サービスキャンペーン通知書

国土交通省 自動車局 審査・リコール課長 殿

通知者の氏名 フォルクスワーゲン グループ ジャパン株式会社
又は名称 代表取締役社長 グラシモス・ドリザス
住 所 愛知県豊橋市明海町5番地の10

改善箇所説明図

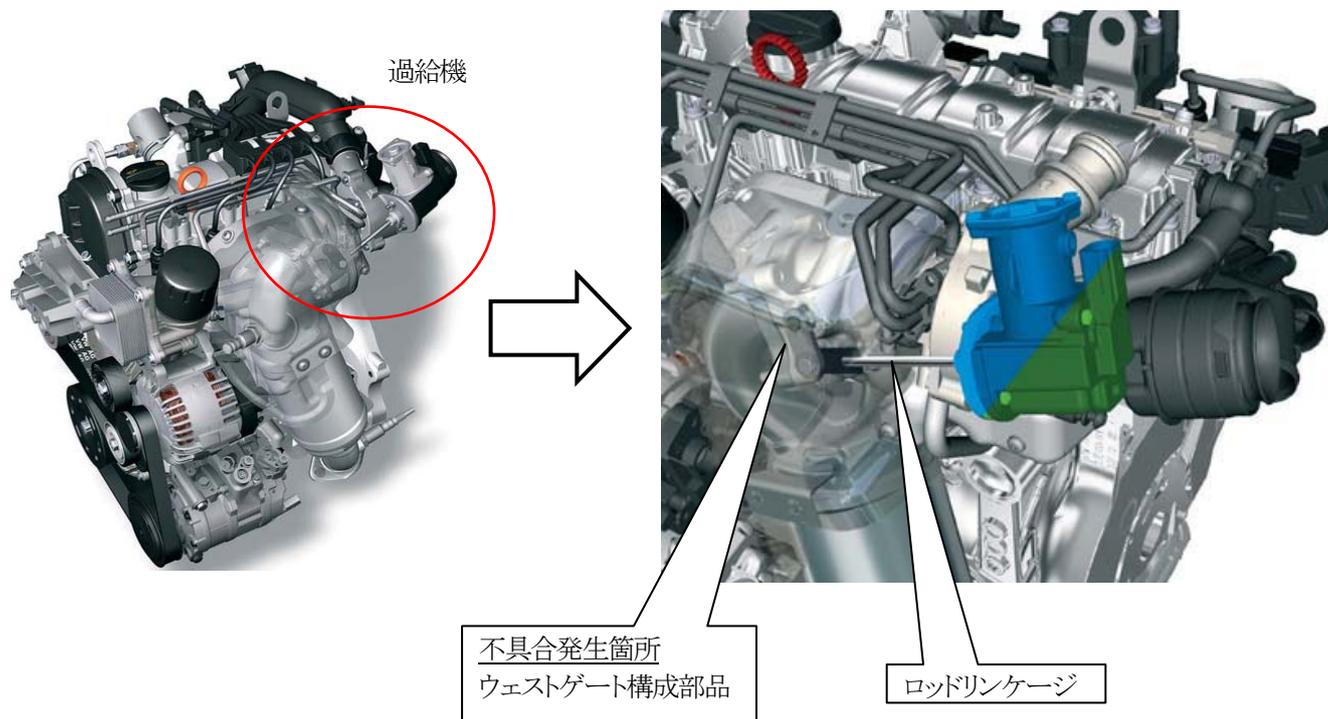
不具合発生箇所

過給機において、使用環境によってウェストゲート機構のリンク部に早期磨耗が発生する。その結果、適切な過給圧を制御するウェストゲートバルブ開度を認識できなくなるため、エンジン制御コンピュータからのフェイルセーフが介入し、警告灯の点灯とともにエンジン出力が制限される。

改善内容

全車両、過給機の部品番号を点検し、対象となるものはウェストゲート機構にスペーサーワッシャーを挿入する。また、エンジン制御プログラムの番号を点検し、対象となるものは制御プログラムを書き換える。
